国立研究開発法人日本原子力研究開発機構 核燃料サイクル工学研究所
再処理施設に係る廃止措置計画変更認可申請書

(1) スラッジ貯蔵場の津波対策における止水弁の設置

(2) 焼却施設 空気圧縮機の更新

(3) クリプトン回収技術開発施設 空気圧縮機の制御系の改造

別図一1 止水弁等の設置概要

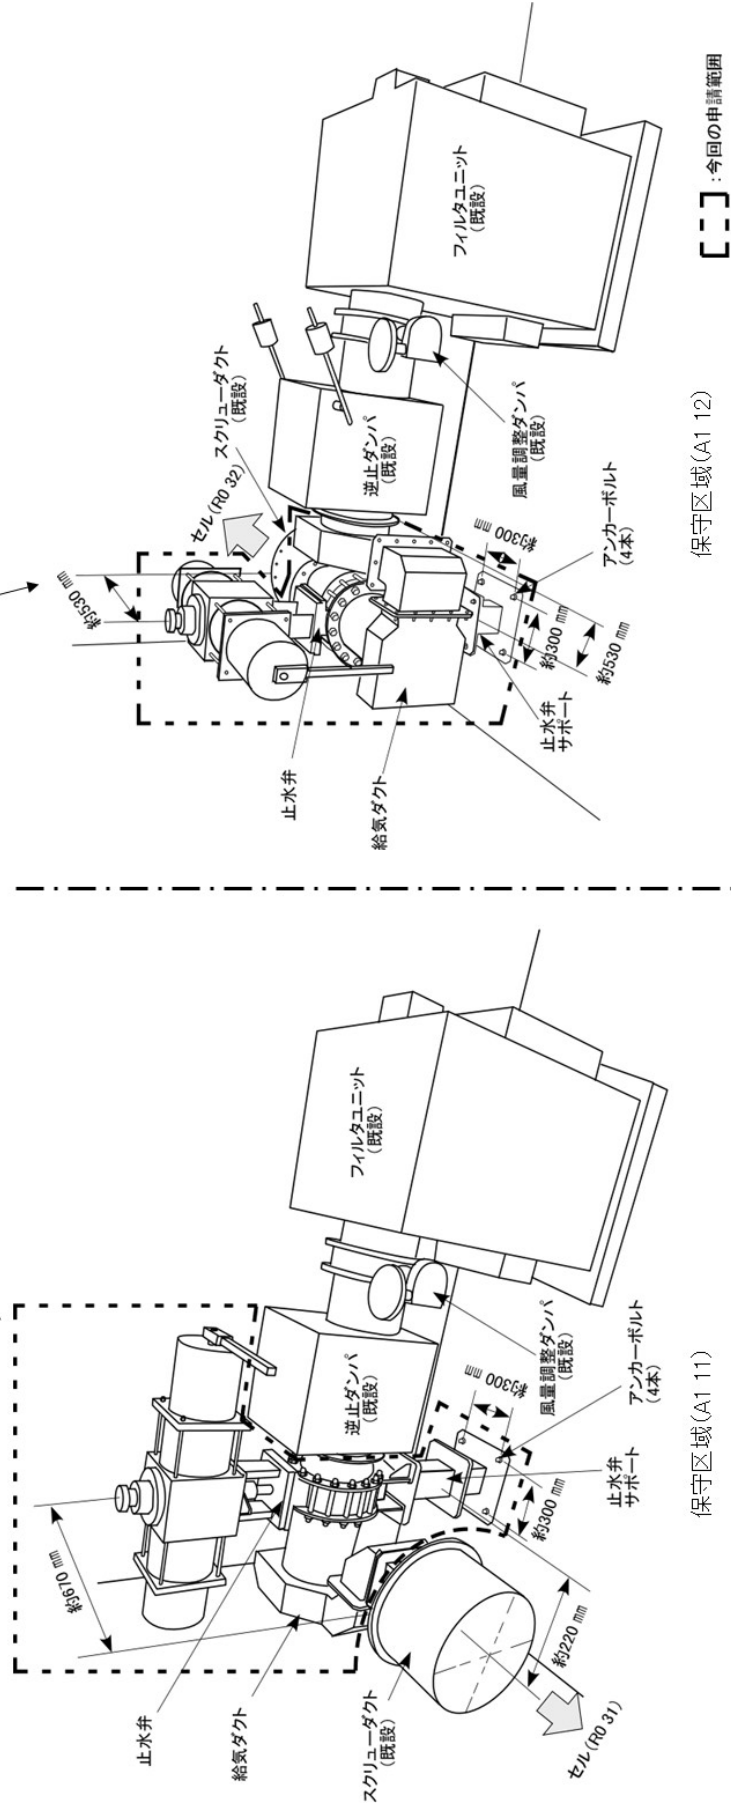
スラッジ貯蔵場(LW)の廃溶媒貯蔵セル(R0 31 及び R0 32)への海水の流入を防止するためにセル給気系ダクトに止水弁を設置するため、設計及び工事の計画を追加する。

セル給気系ダクトに設置する止水弁は、地震発生後の津波による廃溶媒貯蔵セル (R0 31、R0 32) 内への浸水を防止することを目的として、耐震分類 B 類として設計する。

また、止水弁の開操作を廃棄物処理場 (AAF) から遠隔で操作するため、現場操作盤を廃棄物処理場 (AAF) 3 階の伝送器室 (G4 03) に設置し、制御電源を同施設 1 階の廃棄物処理場制御室 (G1 01) 内制御盤から供給するよう設計する。なお、止水弁は圧空又は電源が喪失した際には自動的に閉となる機能を持たせる。

別図一2 計装用圧空配管の設置概要

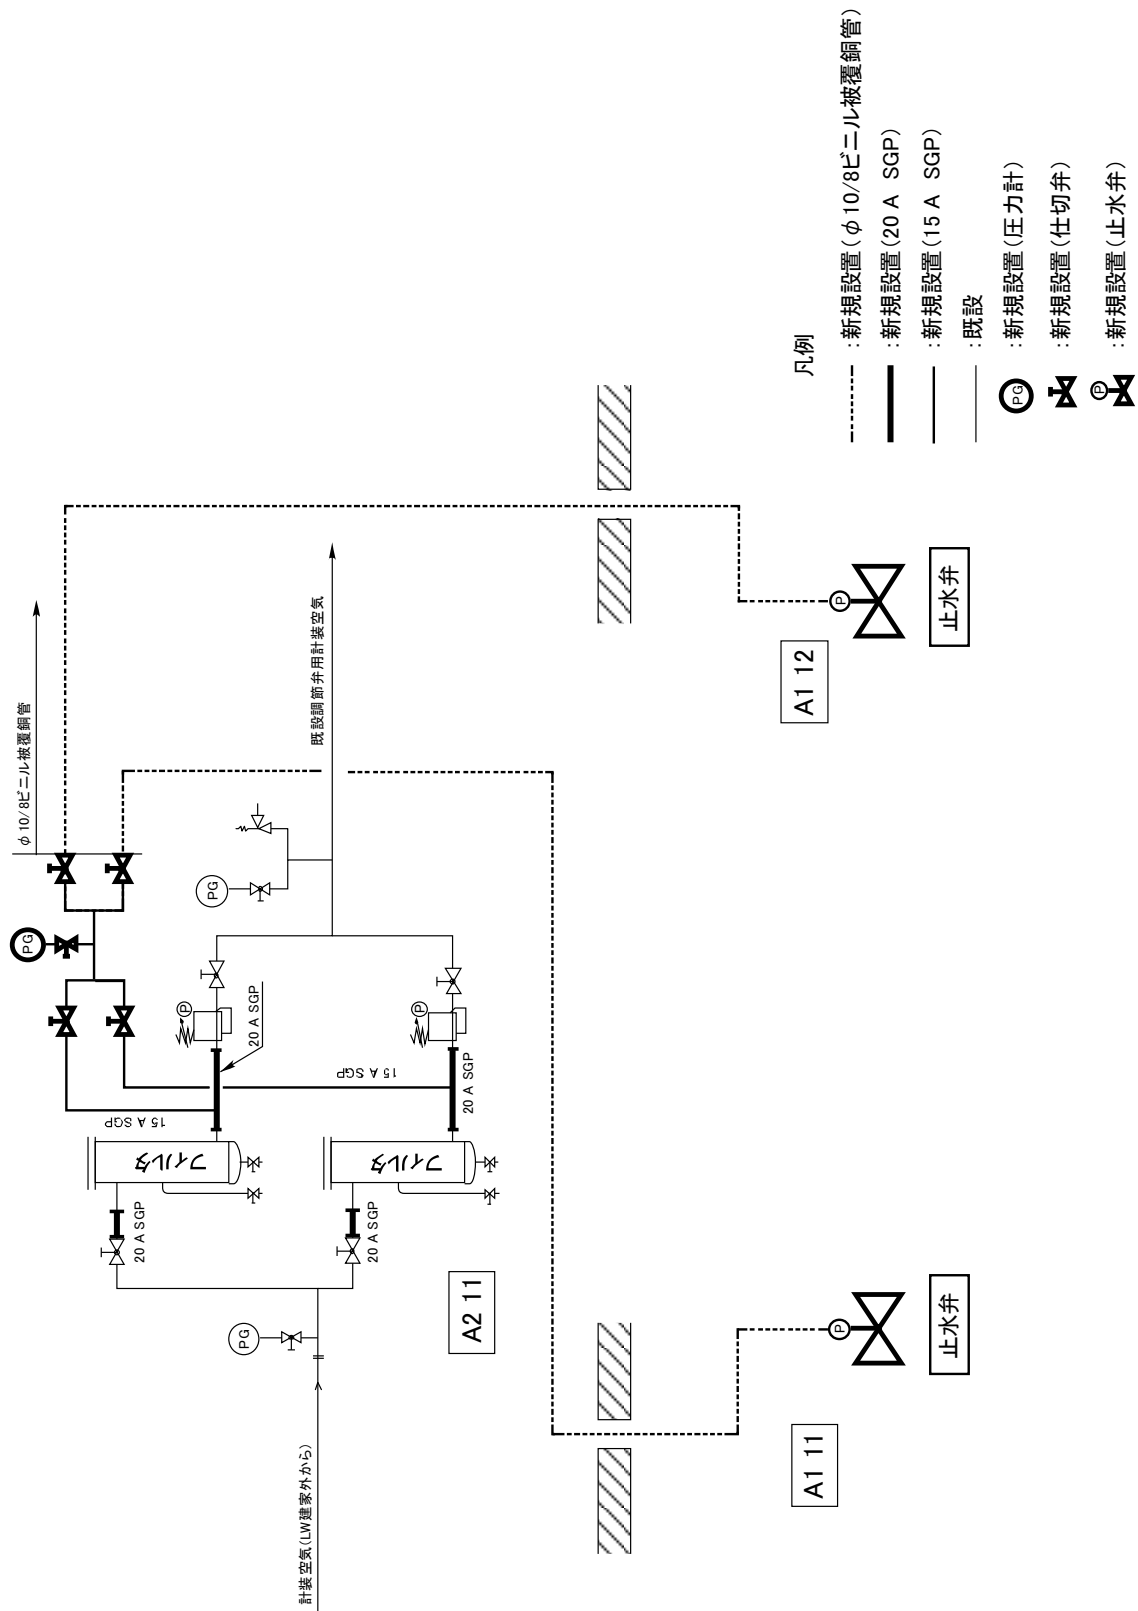
止水弁等の設計条件を表-1、止水弁等の設置概要を別図-1、計装用圧空配管の設置概要を別図-2、現場操作盤設置場所及び制御・電源ケーブル敷設ルート平面図を別図-3 並びに止水弁の計装系統図を別図-4 に示す。

別図-3 現場操作盤設置場所及び制御・電源ケーブル敷設ルート平面図

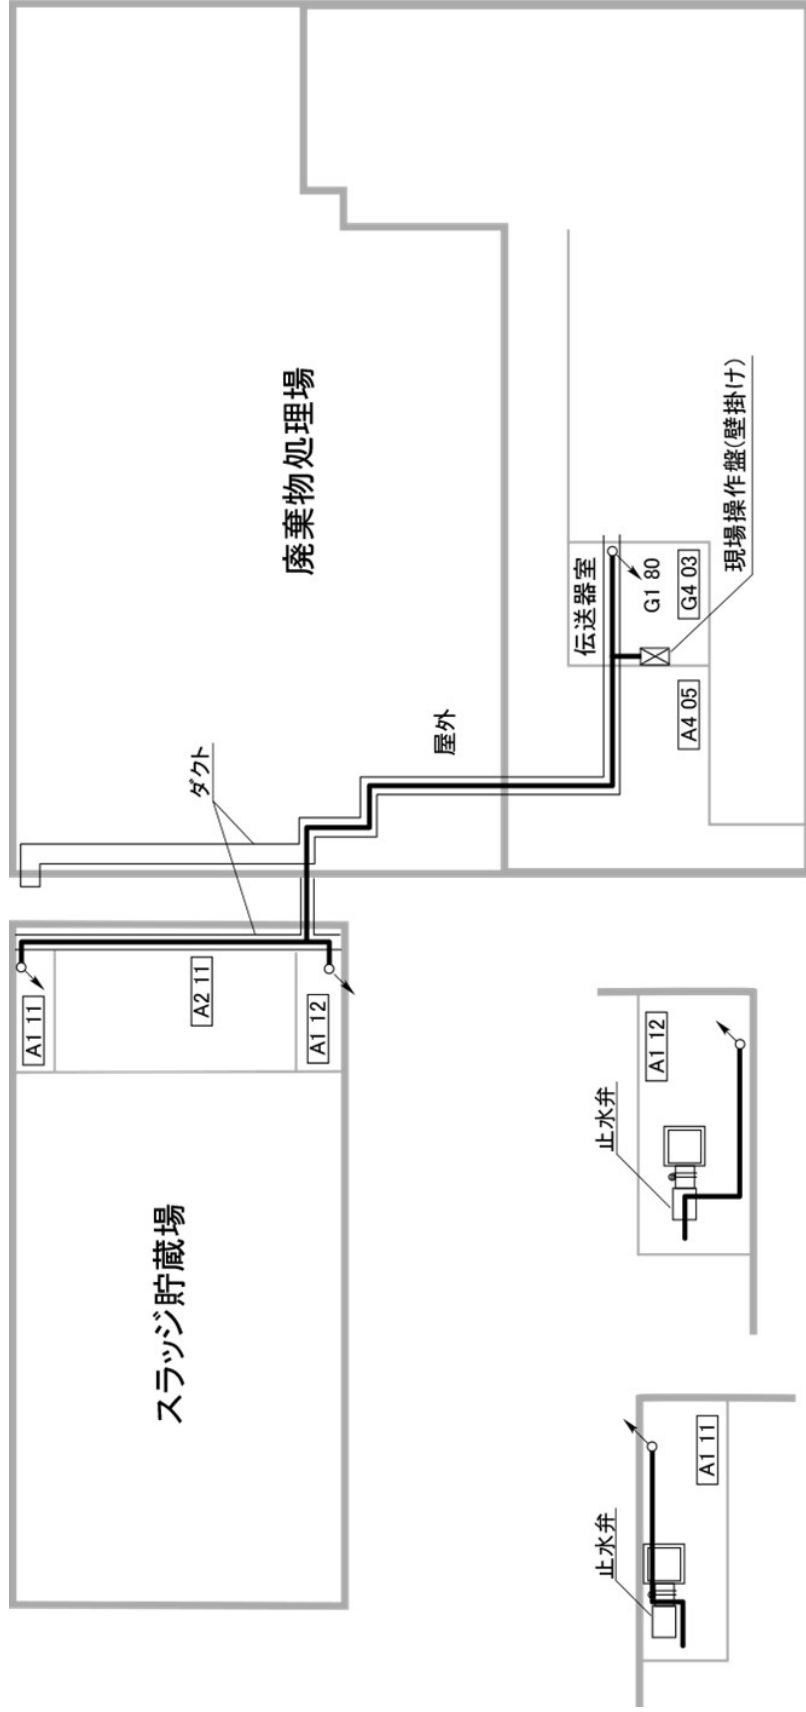
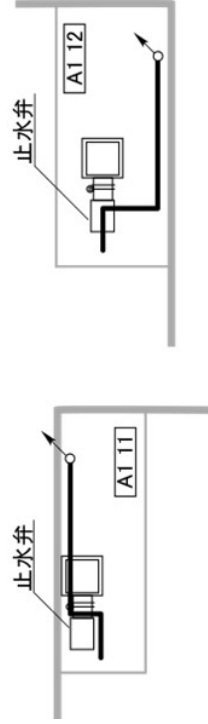
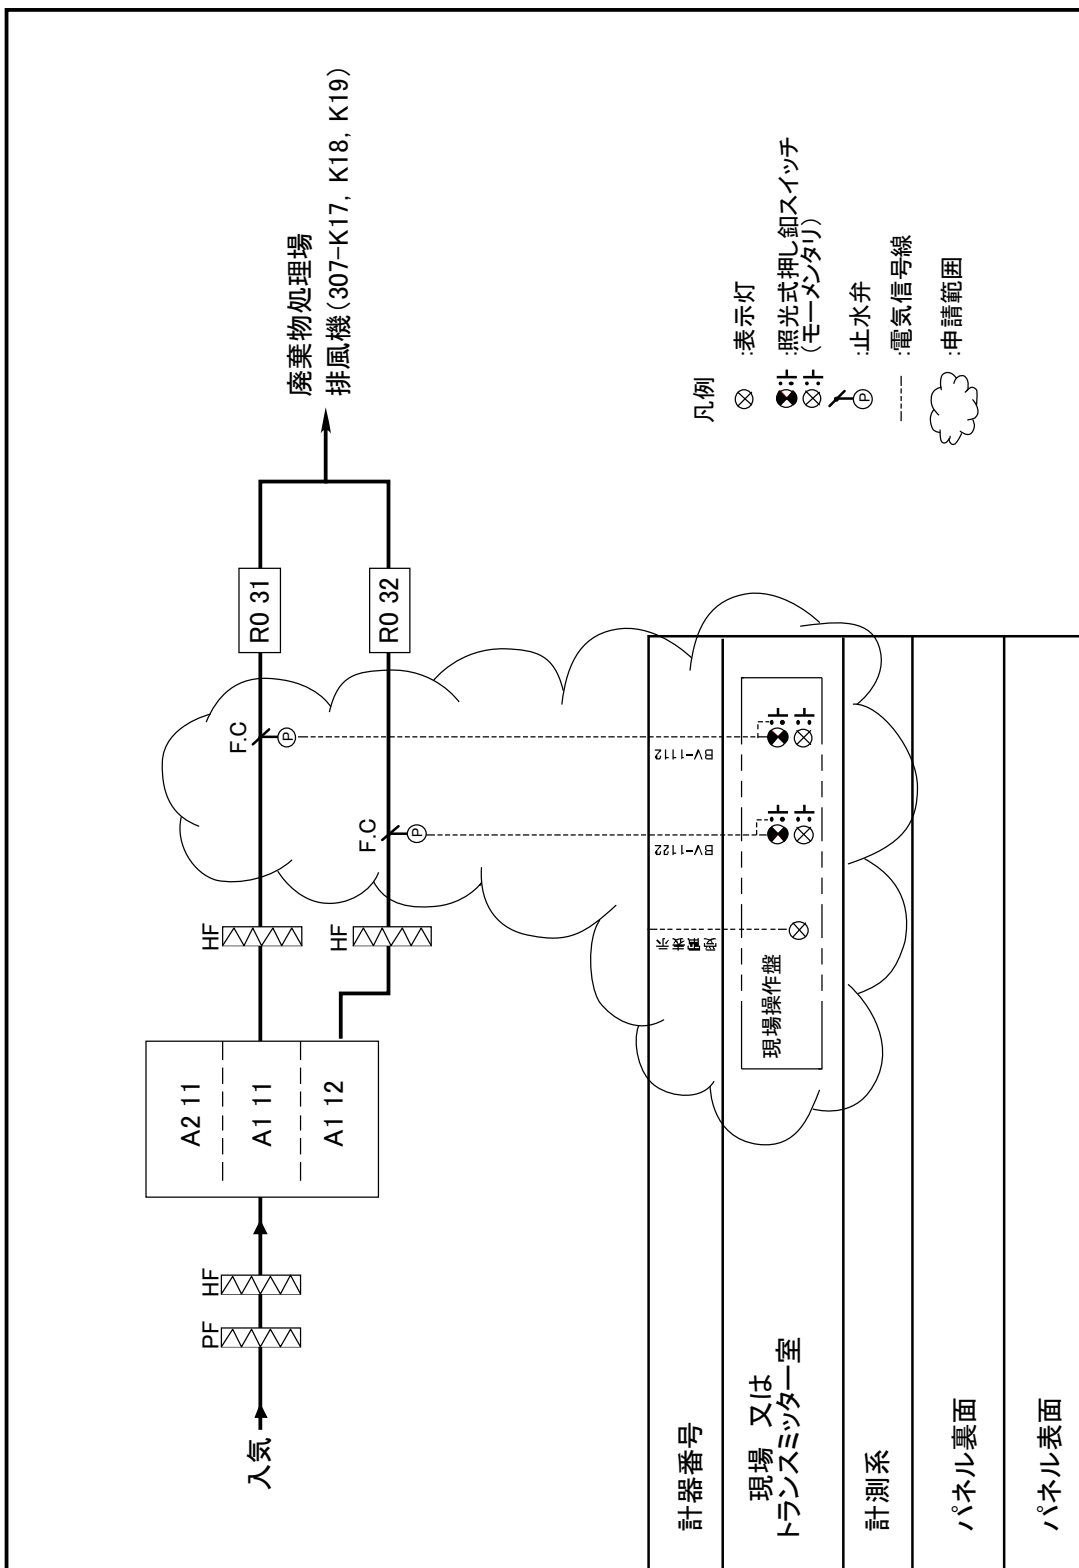
止水弁を制御する設備については、廃棄物処理場の伝送器室（G4 03）に止水弁を制御する現場操作盤を設置し、制御ケーブルの敷設を行う。

別図-5 セル給気系ダクトの仮設概要

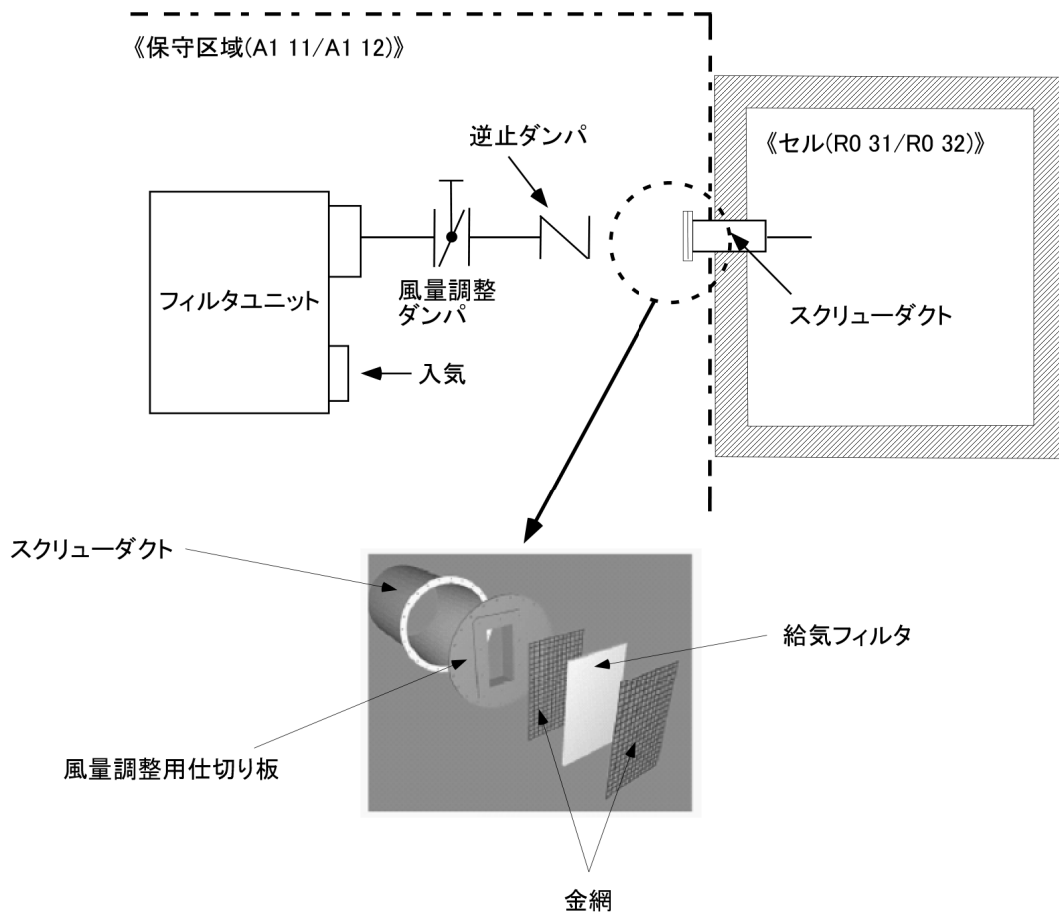
本工事は、セル給気系ダクトの一部を撤去した後、セルに設置されているスクリーダクトの開口フランジ部に仮設の給気フィルタ及び風量調整用仕切り板を設置して給気を確保した上で行う（別図－5参照）。

別図一1 焼却施設 圧縮空気設備の系統概要図

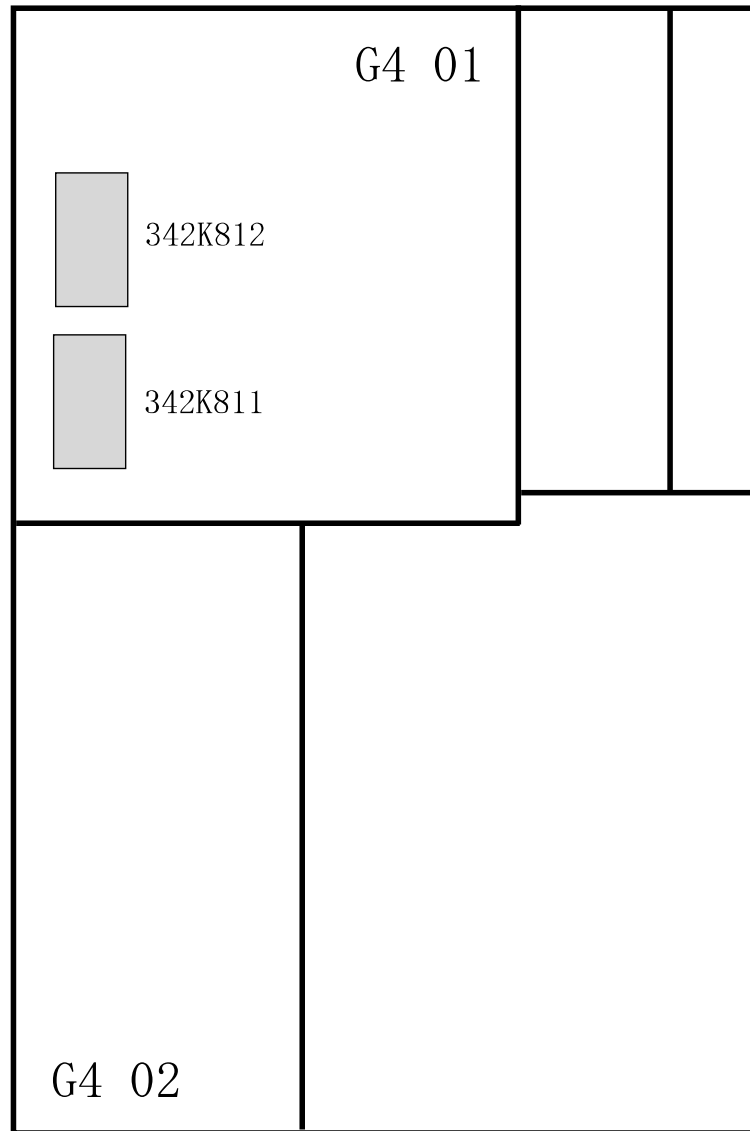
本更新において使用する空気圧縮機は、既設と同等以上の性能（発生流量及び圧力）を有する同形式のものを用い、空気圧縮機の大きさに合わせて据付ボルトの更新等の基礎整備を行うとともに、空気圧縮機と取り合う圧縮空気供給系統及び冷水供給系統の配管類の一部を既設と同等の配管及び弁類を用いて更新する。

判 定：敷設した配管等の更新範囲が別図-1 に示す範囲であること。また、配管等の据付状態に異常がなく、外観に有害な傷及び変形がないこと。

別図一2 焼却施設 空気圧縮機の配置図

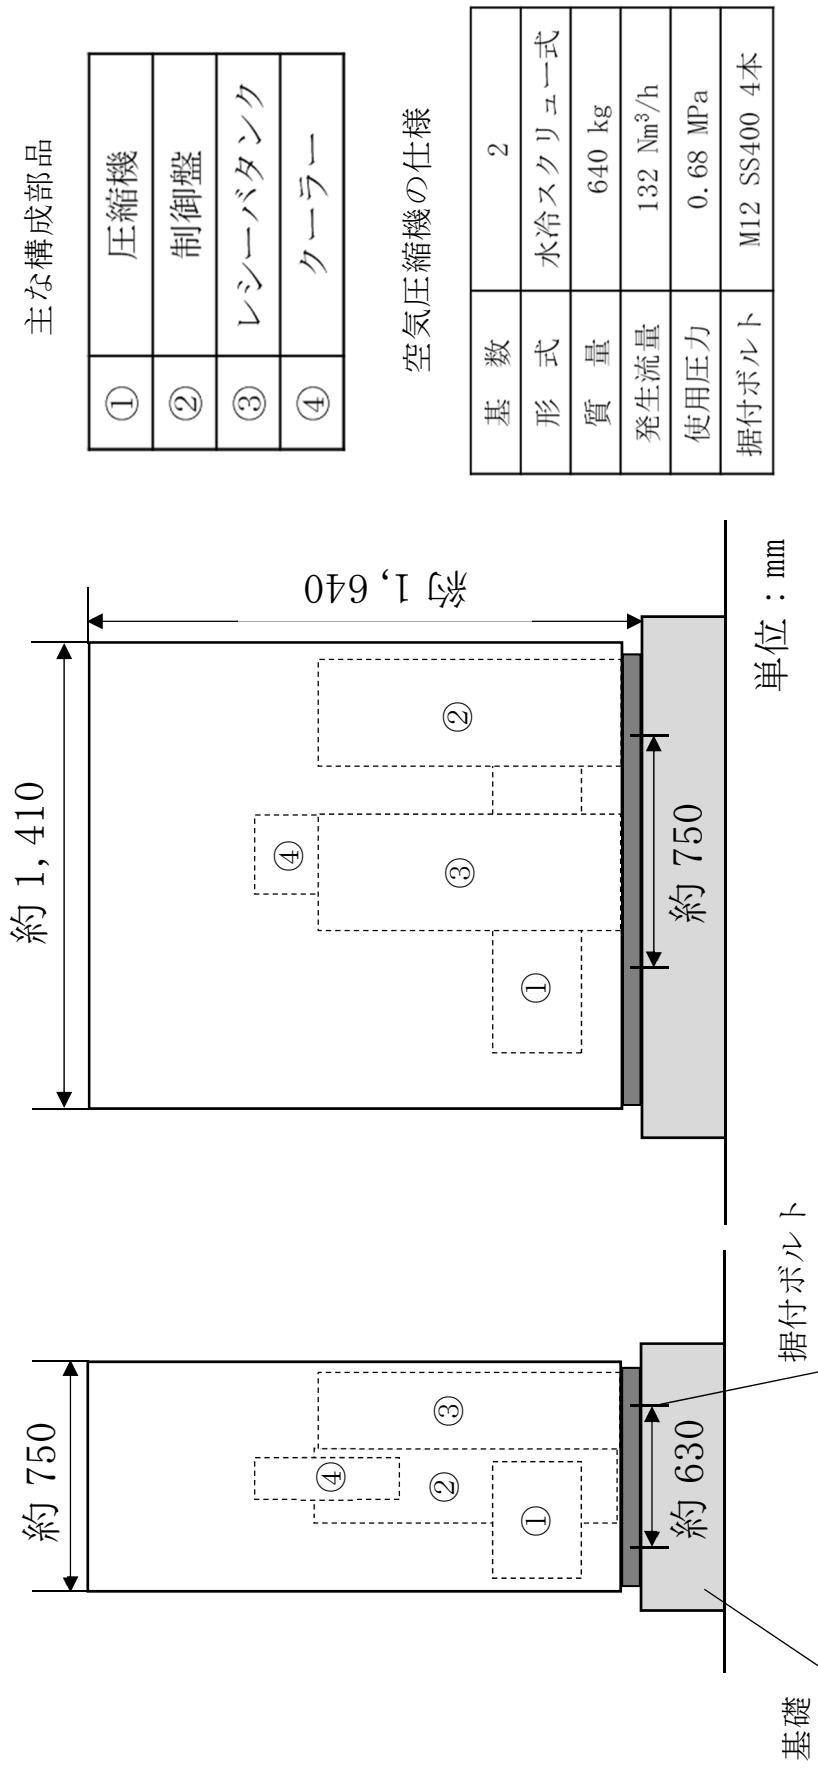
ハ) 空気圧縮機の位置が別図-2 に示す位置に配置され、空気圧縮機の外観に有害な傷及び変形がないこと。
